Stand: 14.07.2023

**Feste Fehmarnbeltquerung**  
Planänderung zur Vergrößerung der  
Arbeitsbereiche während der  
Absenkarbeiten und zum partiellen  
Überstand der Schutzschicht über  
den Meeresboden

## Anlage 2 Angaben zu Belangen des Landschaftspflegerischen Begleitplans (LBP)

Abbildung 3-1 Schematische Darstellung der Bilanzierung im Bereich der über den Meeresboden stehenden Schutzschicht bei Meeresböden besonderer und allgemeiner Bedeutung

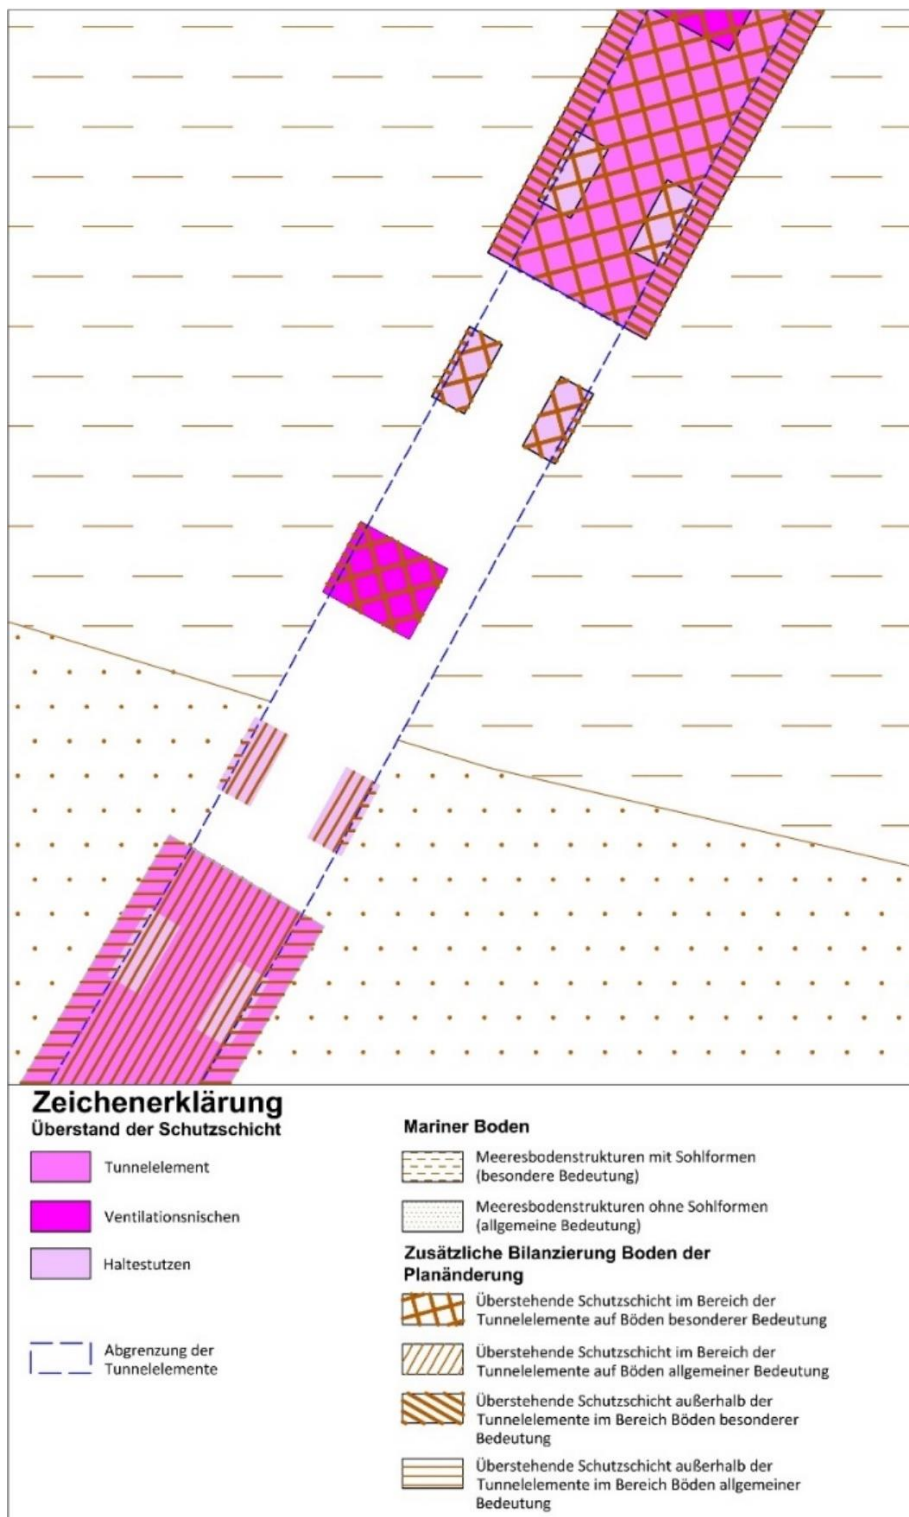
- Daraus ergibt sich, dass die im Bereich der Tunnelelemente über den Meeresboden hinausragende Schutzschicht der Planänderung ergänzend bilanziert werden muss. Der zusätzlich erforderliche Kompensationsbedarf der betroffenen Flächen ist mit der sich aus den oben genannten Beeinträchtigungsfaktoren ergebenden Differenz nach zu bilanzieren (s. schematische Darstellung in Abbildung 3-1):

- bei Böden besonderer Bedeutung (mit Meeresboden-Sohlformen bzw. Böden in Schutzgebieten) mit der Differenz der Beeinträchtigungsfaktoren  $1,0 - 0,8 = 0,2$ ; d.h. Fläche x Beeinträchtigungsfaktor 0,2

- und bei Böden allgemeiner Bedeutung (ohne Sohlformen) mit der Differenz der Beeinträchtigungsfaktoren  $0,5 - 0,4 = 0,1$ ; d.h. Fläche x Beeinträchtigungsfaktor 0,1.

**Weiterhin ist auch die Schutzschicht am Rand der Tunnelelemente (ausgehend von der äußeren Kante der Tunnelelemente) in der Planfeststellung betrachtet worden: „Meeresbodenformationen besonderer Bedeutung werden im Bereich des Tunnelgrabens außerhalb der Tunnelelemente im Bereich der Geröllschutzschicht (...) beeinträchtigt, allerdings handelt es sich bei allen Beeinträchtigungen um temporäre Erscheinungen.“ (LBP, Anlage 12 der Planfeststellungsunterlagen, Kap. 11.4.2.1., S. 992). Die Einstufung als temporäre Beeinträchtigung erfolgte ebenfalls unter der Annahme, dass diese unterhalb des Meeresbodenniveaus liegenden Bereiche innerhalb von maximal 28 Jahren durch Strömungen wieder mit Sediment aufgefüllt werden; die Bilanzierung dieser Beeinträchtigung erfolgte nach der Formel  $\text{Fläche} \times \text{Beeinträchtigungsfaktor } 0,25$  (LBP, Anlage 12 der Planfeststellungsunterlagen, Kap. 11.4.2.1., S. 992). Da für die Böden besonderer Bedeutung nun auch hier von einem Eingriff ähnlich einer „Neuversiegelung“ (s. oben) durch die Planänderung der über den Meeresboden hinausragende Schutzschicht auszugehen ist, ist ein Beeinträchtigungsfaktor von 1,0 (s. oben) anzusetzen. Dieser zusätzliche Bedarf des Überstands der Schutzschicht außerhalb der Tunnelelemente wird mit der sich aus den Beeinträchtigungsfaktoren ergebenden Differenz ( $1,0 - 0,25 = 0,75$ ) nachbilanziert (s. schematische Darstellung in Abbildung 3-1), das Ergebnis ist in**

Im Ergebnis entstehen 31.822 m<sup>2</sup> zusätzlicher Kompensationsbedarf in Bezug auf den Meeresboden (s.
